Mission régionale d'autorité environnementale
OCCITANIE

Avis
sur la centrale photovoltaïque des Bordes Blanches à
MONTPEZAT DE QUERCY (82)

N°Saisine : 2024-012985

Avis émis le 7 mai 2024

Figure 2 : Plan de masse du projet (Source Etude d'impact)

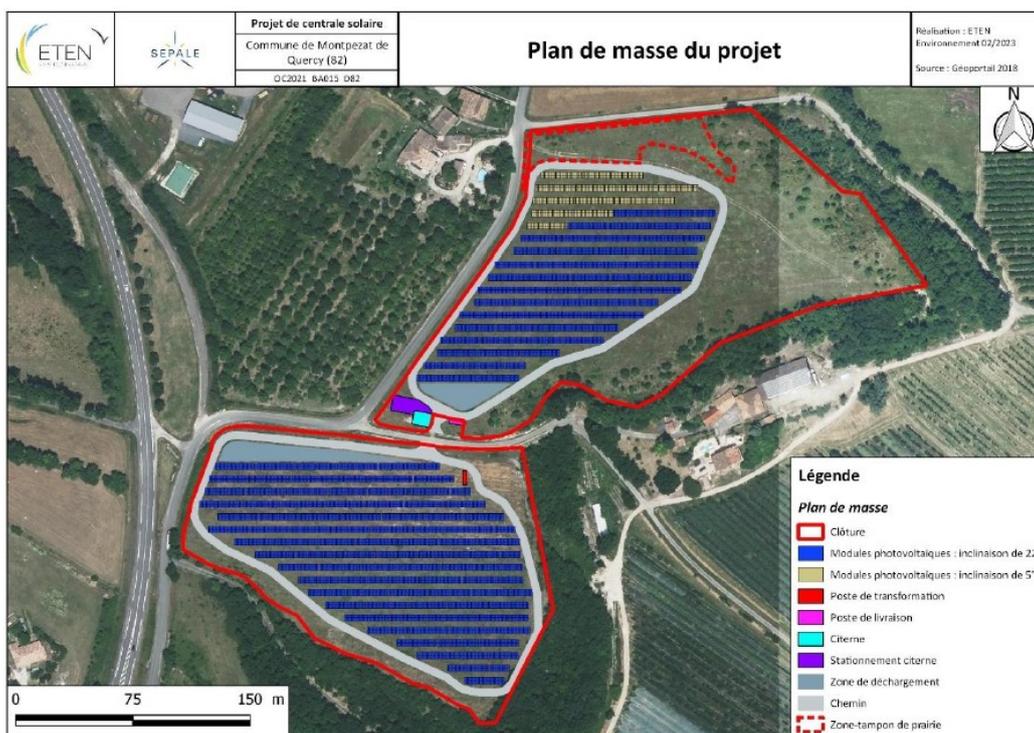
Les tables des panneaux auront une hauteur de 1 m à la base et de 2,48 m au sommet. L'espace inter-rangée projeté sera de 4 m. la bibliographie scientifique préconise un espace entre les tables de 5 m pour assurer un ensoleillement suffisant.

Carte 47 : Récapitulatif de la mise en place des mesures d'évitement sur les habitats d'intérêt communautaire et sur les stations de plantes-hôtes du Damier de la succise

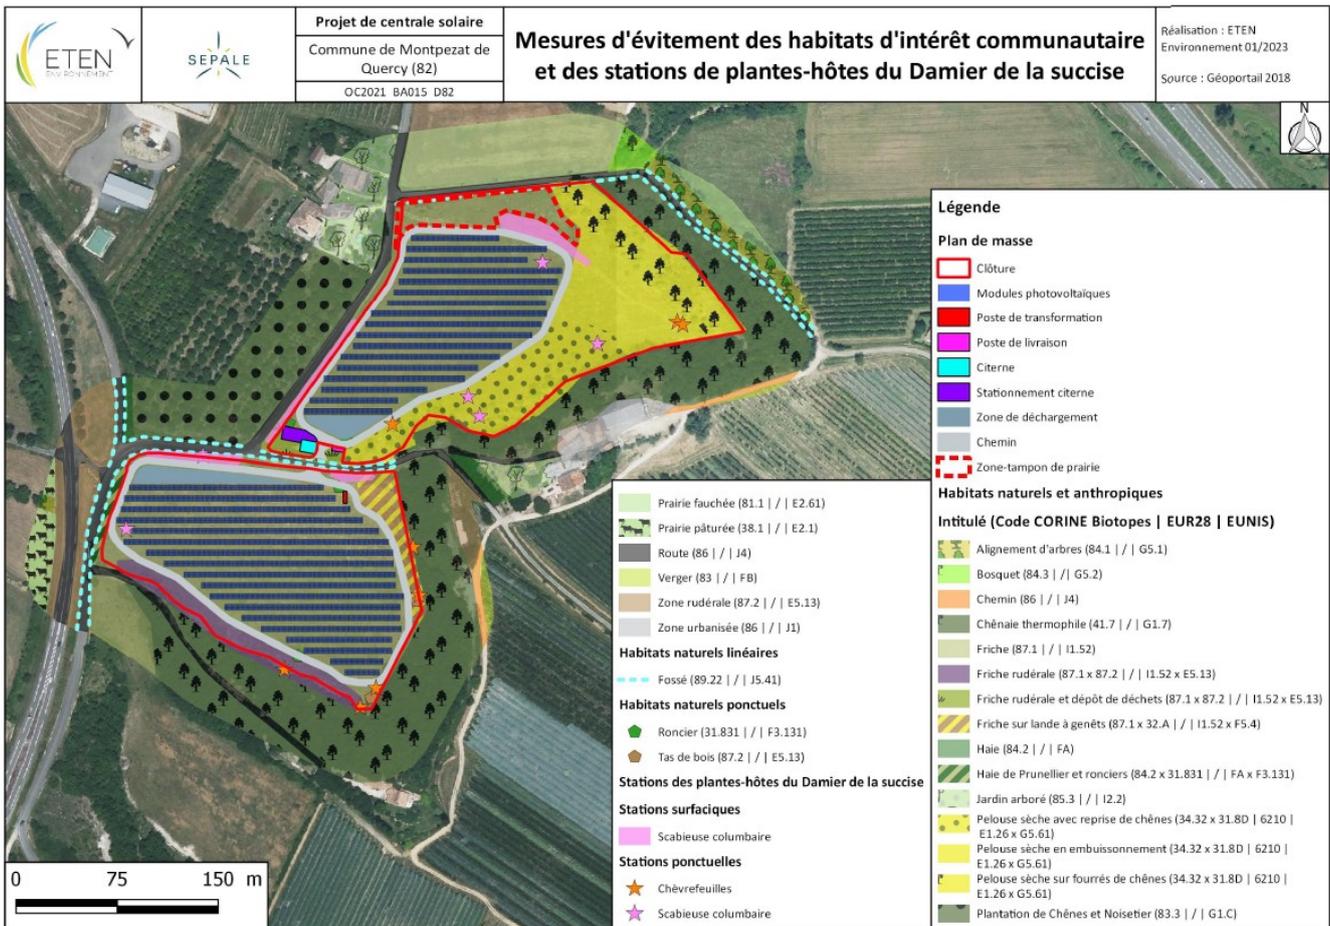
Afin d'obtenir un impact relictuel négligeable pour la faune protégée et s'affranchir ainsi d'un dossier de demande de dérogation (Cf. page 207), le pétitionnaire propose un ensemble de mesures d'évitement, de réduction et d'accompagnement. Les mesures d'évitement ME1 et ME2 énoncées à la page 175 visent à préserver les pelouses sèches (habitat d'intérêt communautaire) ainsi que la majorité des stations de plantes-hôtes utilisées par le Damier de la succise. Toutefois, la carte 47 censée représenter ces deux mesures manque de clarté. Elle nécessite d'être revue en s'attachant à légender explicitement les espaces préservés par ces mesures.

La MRAe recommande d'indiquer explicitement les espaces préservés par les mesures d'évitement 1 et 2.
